改善箇所説明図

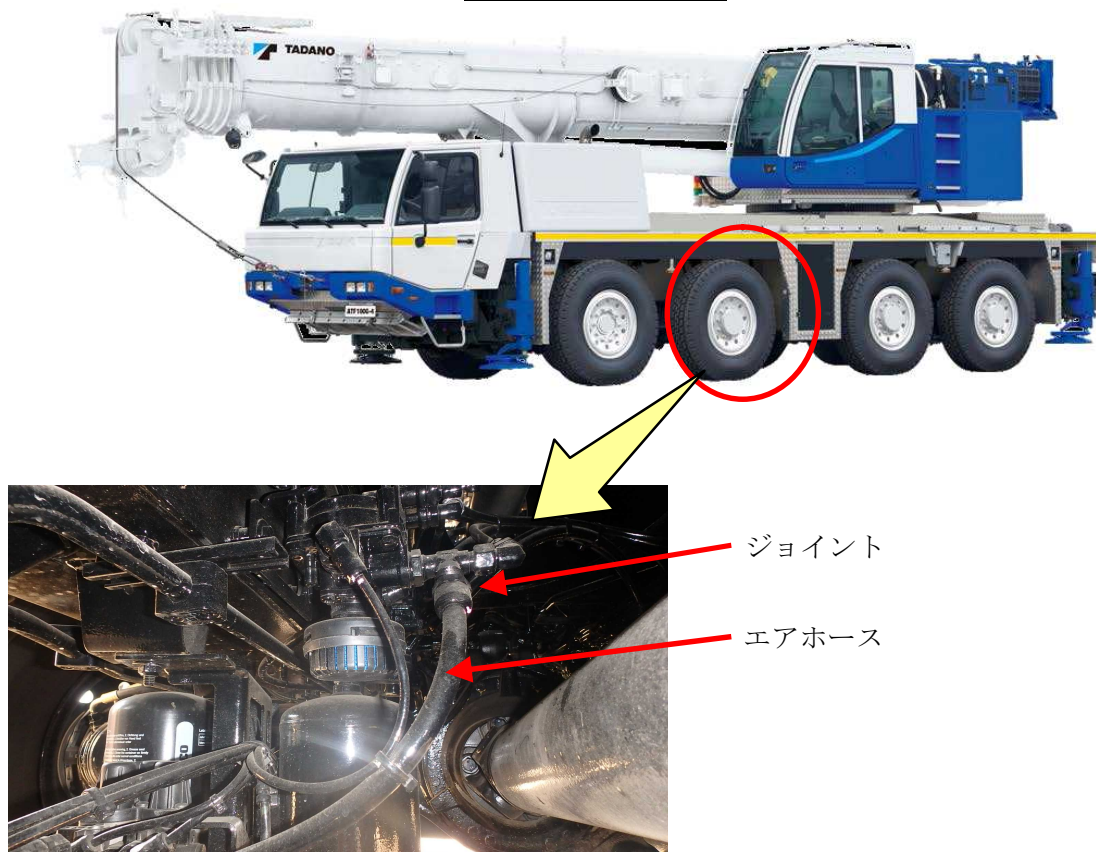
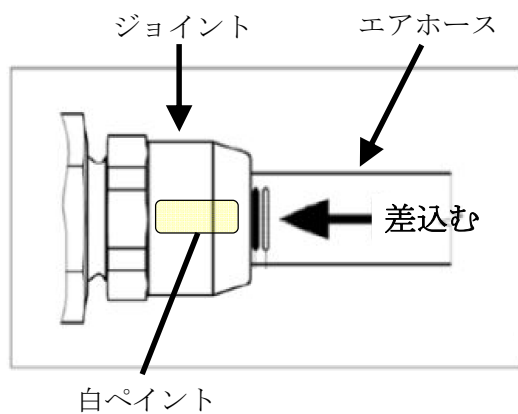
基準不適合発生箇所

動力伝達装置及び制動装置の組み付けられたエアホースにおいて、エアホースの組付けが不適切なため、エアホースがジョイント部から外れ、エアが漏れるものがある。そのため、エアタンクの圧力が低下して警告灯が点灯し、そのままの状態で使用を続けると、最悪の場合、動力伝達装置が強制的に中立位置になり、走行不能となったり、ブレーキの制動力が低下するおそれがある。

全車両、各ジョイント部のエアホースの差込み状態を点検し、差込みが不十分な場合は、ホースを正規な状態に差込む。

識別：点検した箇所のジョイントに白ペイントし、識別する。
